**Всемирный форум для согласования правил
в области транспортных средств**

Правила № 100 ООН

Предложение по дополнению 3 к поправкам серии 03 к Правилам № 100 ООН (транспортные средства с электроприводом)*

Представлено экспертом от Франции

Рис. 1

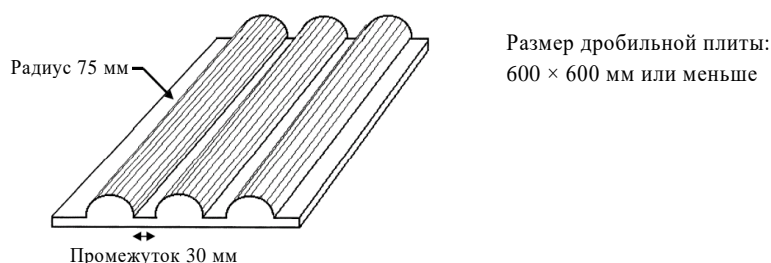
Испытуемое устройство, помещенное между упругой поверхностью и дробильной плитой, подвергается раздавливанию, как показано на рис. 1, с использованием силы, равной не менее 100 кН, но не более 105 кН, если пунктом 6.4.2 настоящих Правил не предусмотрено иное, причем раздавливание продолжается в течение менее 3 минут, а время удержания составляет не менее 100 мс, но не более 10 с.

Решение о том, какая сила должна применяться, принимает изготовитель с учетом направления перемещения ПСАЭ относительно места ее установки на транспортном средстве. Сила прикладывается: а) горизонтально и в направлении перемещения ПСАЭ, а также б) горизонтально и перпендикулярно к направлению перемещения ПСАЭ. [Для каждого из указанных направлений испытания можно использовать отдельное испытуемое устройство.]
